Technische Mitteilung Nr. 800/52

Gegenstand	:	Handsteuer, Aufhängung des Steuerknüppels, Sicherung der Gelenklager
Betroffen	Muster:	DG-800
	Baureihe:	alle
Dringlichkeit	:	Bis 20. Mär. 2026 (vgl. AD No. 2026-0010)

Abbildung 1: Gelenklager (links: zerlegt, rechts: Normalzustand)

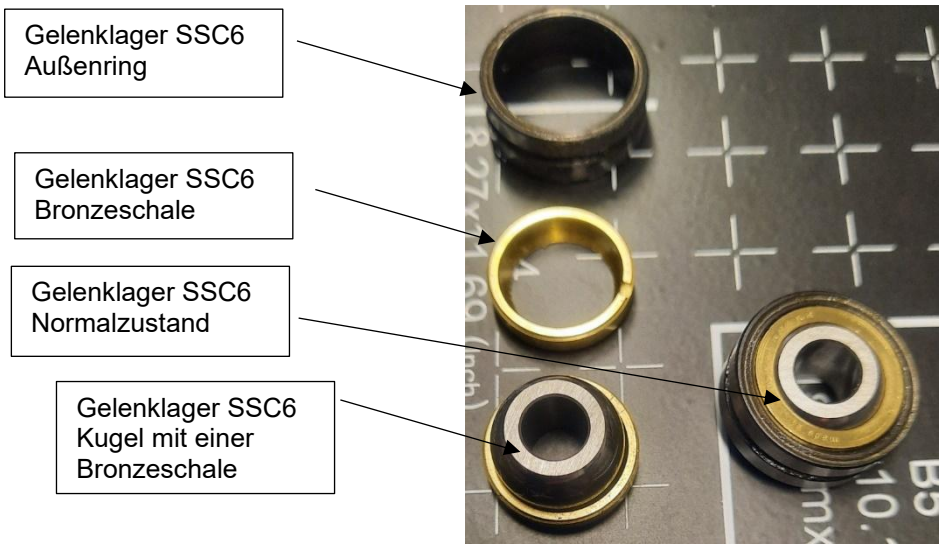
Bei einer DG-300 hat sich die Kugel eines der beiden Gelenklager in der Aufhängung des Steuerknüppels aus dem Lager gelöst. Dadurch konnte der Steuerknüppel aus dem betroffenen Parallelogrammhebel herausgezogen werden.

Gelenklager,
Bronzeschale, die sich gelöst hatte

Siehe auch das Foto am Ende dieser TM

Abbildung 2: Parallelogrammsteuerung (Ansicht von oben)

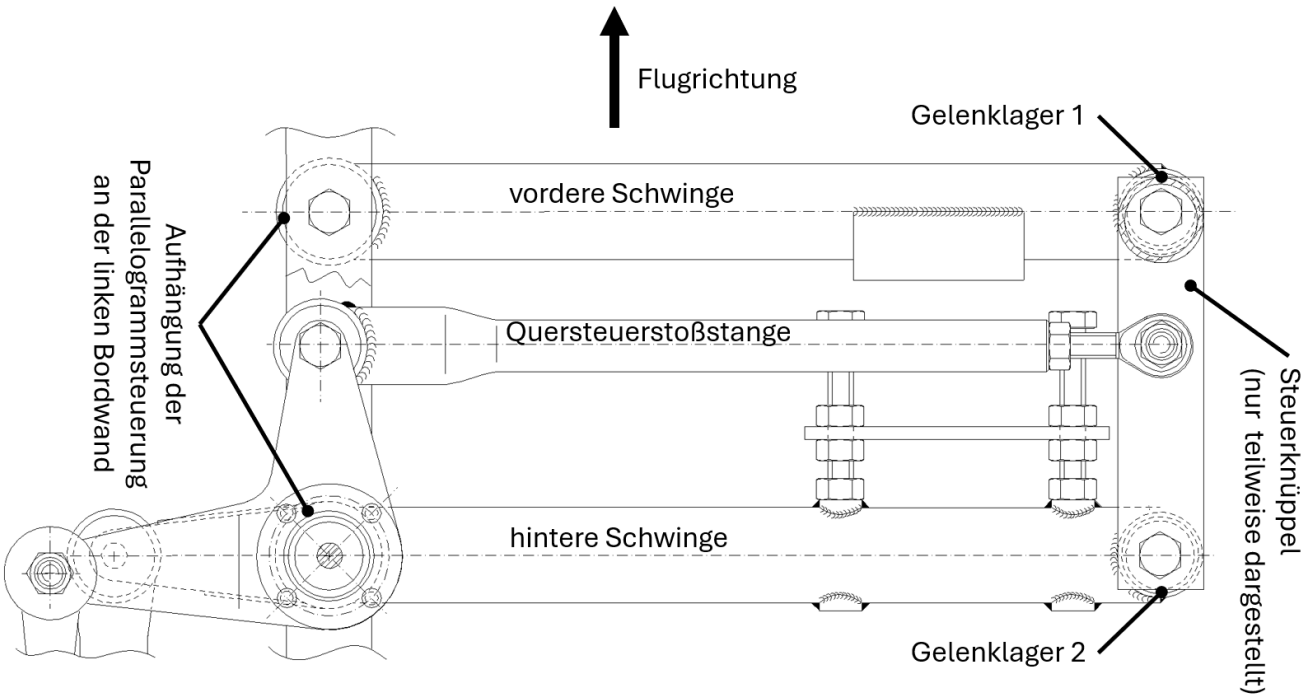
b) Gelenklager 1 und 2 (siehe Abbildung 2) entfetten.
c) Aufhängung der Parallelogrammsteuerung an der linken Bordwand und Gelenklager 2 per Hand fixieren, sodass lediglich Gelenklager 1 bewegt werden könnte. Das axiale Spiel am Gelenklager 1 messen, während der Steuerknüppel vor und zurück bewegt wird. Dies kann bspw. mit einem Messschieber, wie in Abbildung 3 dargestellt, bewerkstelligt werden.
   Das axiale Spiel darf nicht höher als 0,3 mm sein.

d) Nun Aufhängung der Parallelogrammsteuerung an der linken Bordwand und Gelenklager 1 per Hand fixieren, sodass lediglich Gelenklager 2 bewegt werden könnte. Das axiale Spiel am Gelenklager 2 messen, während der Steuerknüppel vor und zurück bewegt wird. Dies kann bspw. mit einem Messschieber, wie in Abbildung 3 dargestellt, bewerkstelligt werden.
   Das axiale Spiel darf nicht höher als 0,3 mm sein.
